Møde i RAV-Viborg (Rådgivende Arbejdsgruppe Vandløbsindsats)

Dato: 19. maj 2014

Sagsnr.: 14/29348

Kvittering for kommentarer som opfølgning på RAV-møde den 14. maj

Vandløbsstrækninger der kan indgå i indsatsprogrammet er vist med blåt
Spærringer der kan indgå i indsatsprogrammet er vist med en rød stjerne
Den fede røde streg viser kommunegrænsen

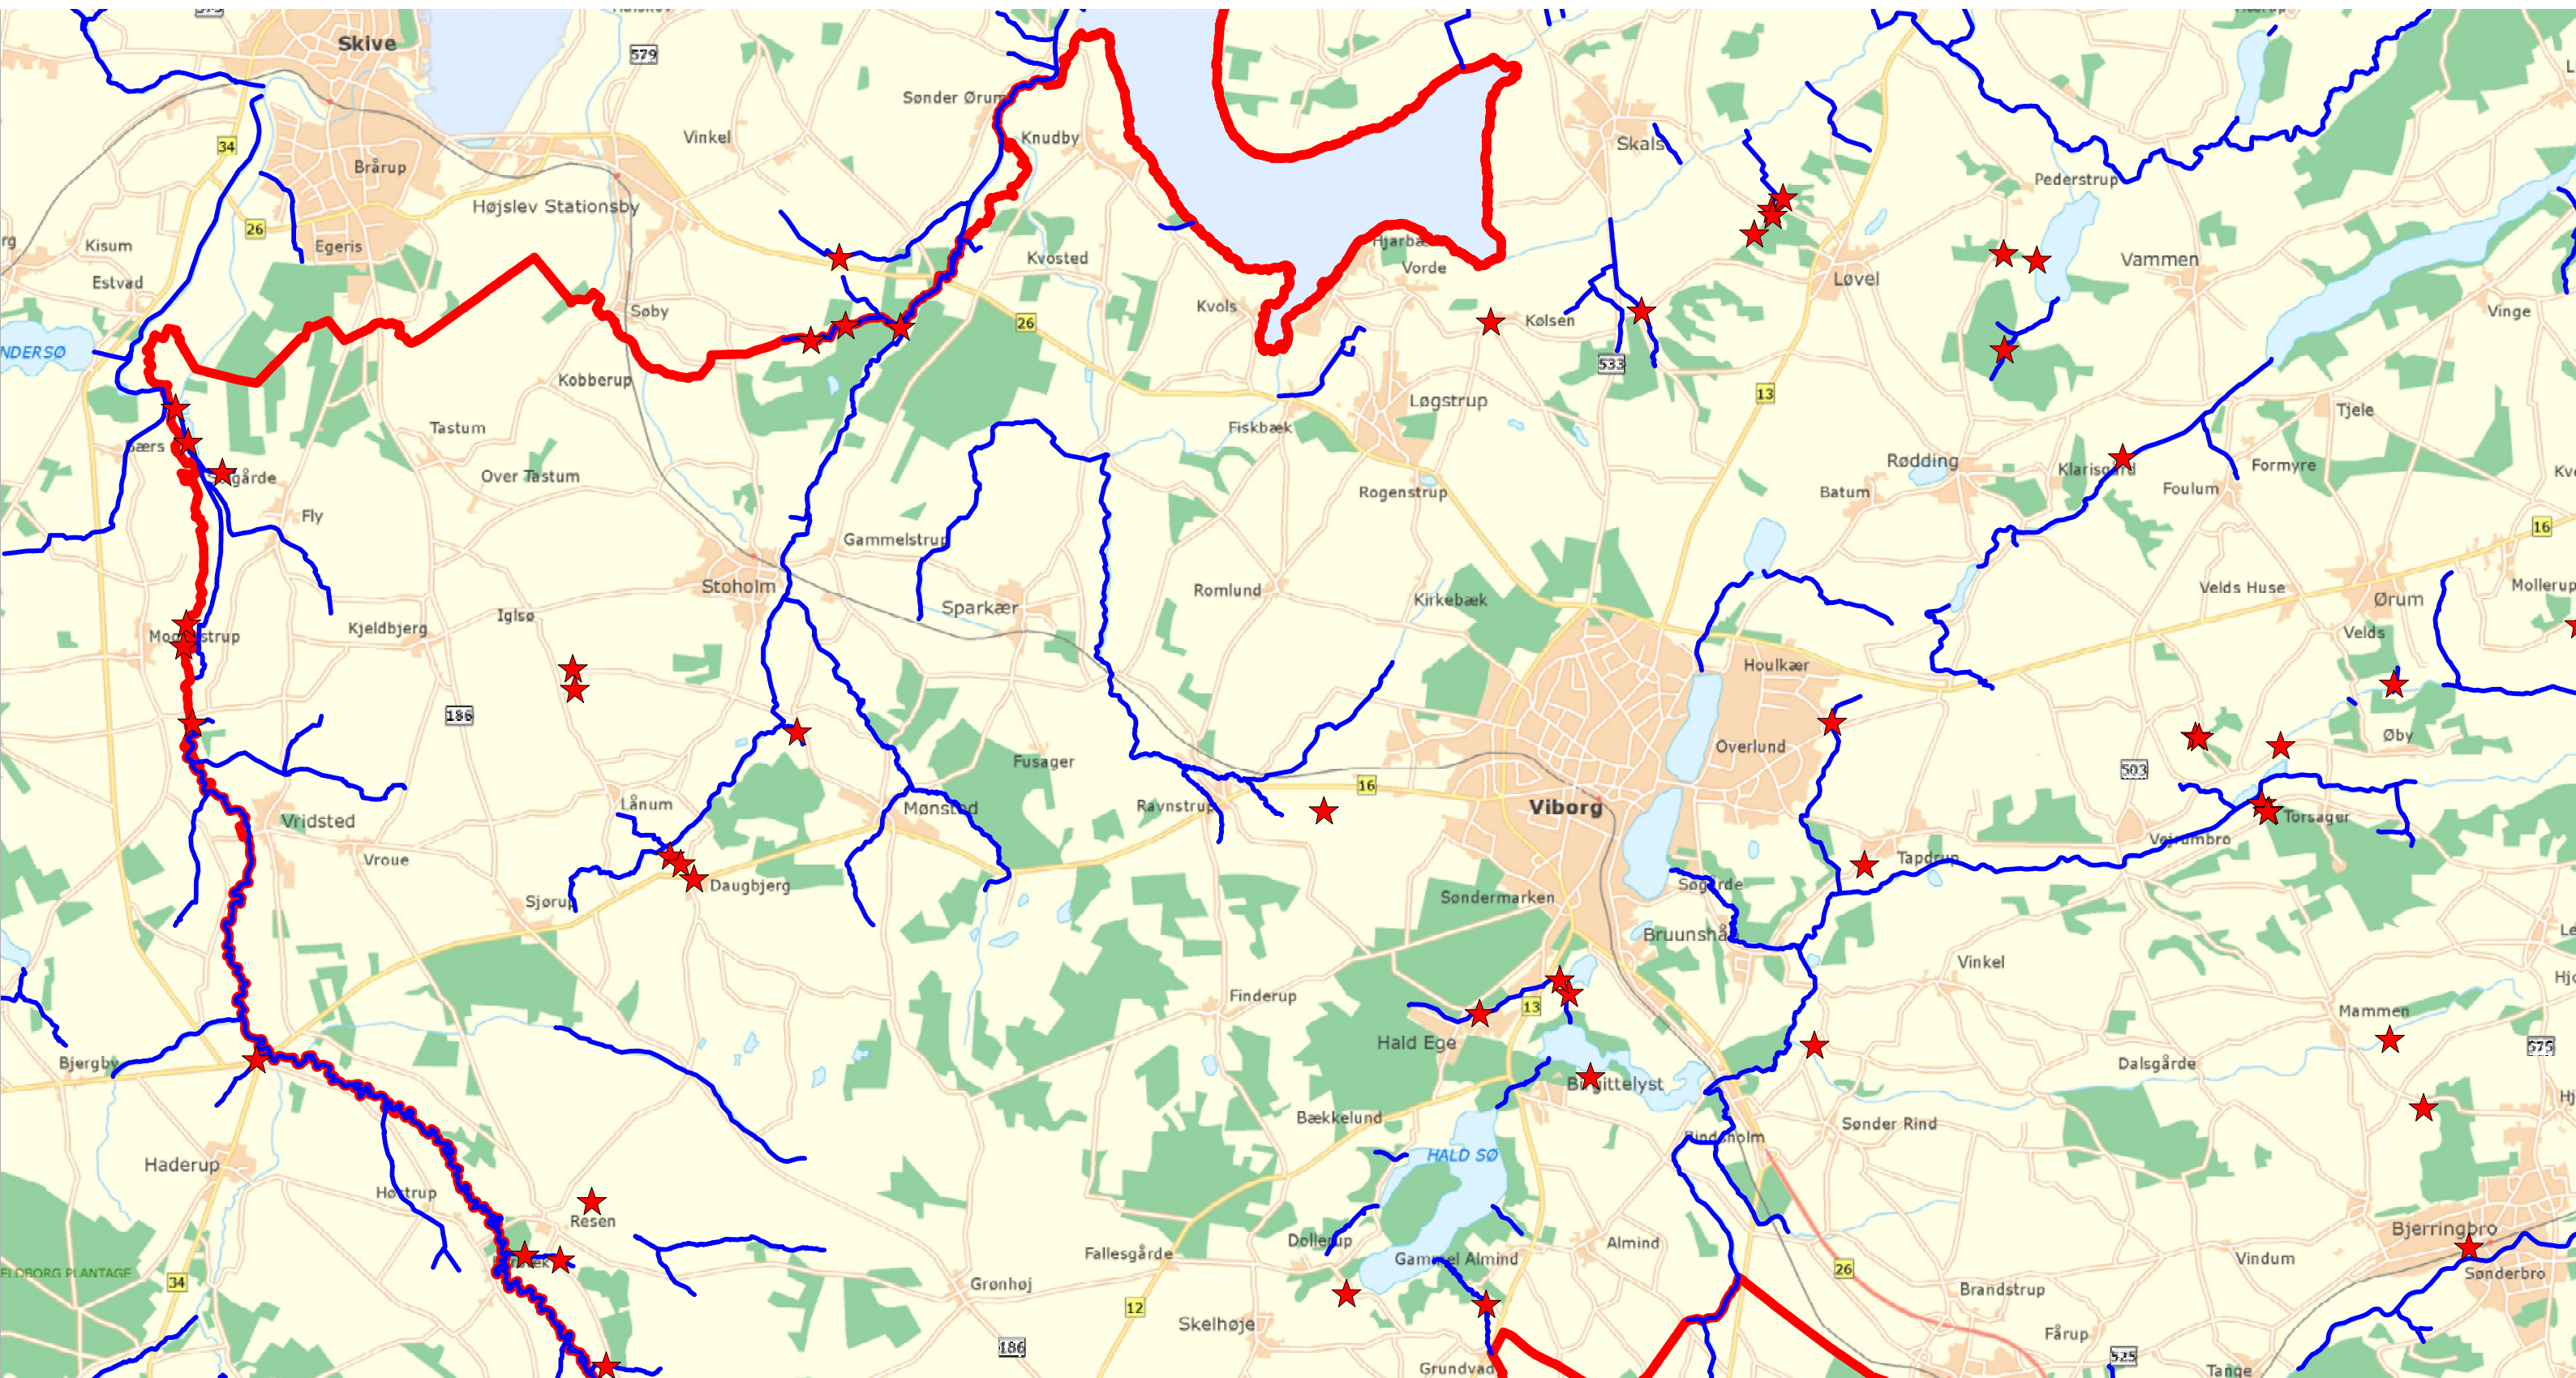
RAV-Viborg var enig i ikke at prioritere Søgård Bæk ved Daugbjerg, hvor bækken forsvinder i en kalksprække i jorden for at dukke op igen nogle hundrede meter væk (er angivet som en spærring i Naturstyrelsens kortværk). Der var også støtte til tanken om at restaurere den øvre del af Nørreå.

Ejstrup bæk. Gode ide at gøre en indsats, men indsatsen skal begynde helt nede ved udløbet i Jordbro å, hvor bækken forløber diffust gennem forskellige grave og sivområder. Der er ikke mulighed for passage for større fisk i dag. Ved bestandsanalysen i 2007 blev bækken ikke befisket, da DTU-Aqua ved en besigtigelse er klærede den fisketom.

Præstegårdsbækken. Vigtigt at få løst spærringen ved Minilandsbyen, men det indgår i andre projekter i kommunen. Den eksisterende faunapassage fungerer ikke og har aldrig fungeret. En løsning skal gerne dels give passage, dels indeholde gode gydemuligheder i selve løsningen, da der er stort brug for yngel i den øvre del af Jordbro å.

Det underjordiske løb af Søgårdsgrøften bør bevares, da det er en naturlig tilstand.

Der er yderligere en stjerne på kortet, vist nok ved vejunderføringen ved kirken, men denne underføring udgør ikke noget problem.

Jordbro å's øvre løb. Her er fin vandføring, godt fald og mange skjul, men på trods af det var strækningen ved bestandsanalysen i 2007 fisketom. Stationen har nr. 22.08.1.

Der er masser af skjulesten, men der mangler grus, som der er fine muligheder for at udlægge fra Lånumvej og ca 500 meter nedstrøms. Det er vigtigt, at der produceres noget yngel her øverst i Jordbro å, da der er fine opvækstmuligheder nedstrøms, men for lidt strøm til gydning. Denne opgave bør have høj prioritet.

Mønsted å er ikke med på kommunens indsatsliste, men hvis spærringen ved Mønsted dambrug ikke fjernes i anden sammenhæng, bør dette tiltag have høj prioritet.

Rævind bæk er med på Naturstyrelsens kort, men ikke på Viborg Kommunes plan. Her ligner situationen Jegstrup bæk. Bækken har et fantastisk potentiale, som slet ikke kommer til sin ret på grund af okkerproblemer. Vi har for 4-5 år siden fremsendt en rapport fra gennemgang af hele bækken, og genfremsender den gerne.

Fiskbæk Møllebæk er på Naturstyrelsens kort, men ikke med i Viborg Kommunes planer. Det er en fin bæk, der er en lille smule gydning nede i Fiskbæk by, mens de øvre dele er ødelagt af sand. Der bør gøres noget ved sandudskylningen fra et eksisterende drikkested og der bør udlægges gydegrus og skjulesten.

Viborg Sportsfiskerforening opfordrer til, at denne bæk tages med på indsatslisten.

Skravad møllebæk. Underføringen under Skivevej ved dambruget er med på Viborgs liste, men anses ikke for at være et problem. Der er et lille problem ved en rørunderføring ca 10 meter opstrøms vejen, men det løser Viborg Sportsfiskerforening med en smule grus, når vi alligevel skal udlægge grus om kort tid.

Men der er brug for en indsats på de øvre dele. Underføringen under Havrisvej er det største problem, da faldet er alt for højt og bør ændres fuldstændig. Nedenfor Havrisvej er bækken gravet for bred og er en lige kanal, som bør genslynges.

Løvel Møllebæk. Dette vandløb er ikke med i Viborg Kommunes prioritering, men vi opfordrer til, at det kommer på listen. Der er angivet forskellige spærringer på Naturstyrelsens kort, men efter vores mening er de tre vejunderøringer ikke problemer. Kun opstemningen til det lukkede dambrug er et problem, og det bør løses. Det koster stort set ikke noget, og kan løses af kommunen uden at komme i vandplanerne.

Rind bæk er på kortet men ikke på Viborg Kommunes liste. Det er en fin, lille bæk med et helt usædvanligt godt fald. Der bør udlægges grus og skjulesten flere steder mellem Rind by og engene ved fjorden. Viborg Sportsfiskerforening har tidligere fremsendt en rapport fra en gennemgang af bækken, og gør det gerne igen.

For de fleste vandløb er forvaltningen enig i de anførte kommentarer. De fleste af forvaltningens overvejelser om fysiske indsatser svarer således til jeres kommentarer.

Konkret nævner I desuden, at der skal ske en indsats i Fiskbæk Møllebæk. Forvaltningen er enig, og en indsats i Fiskbæk Møllebæk vil derfor indgå i de videre overvejelser for indsatsen i 2. vandplanperiode.
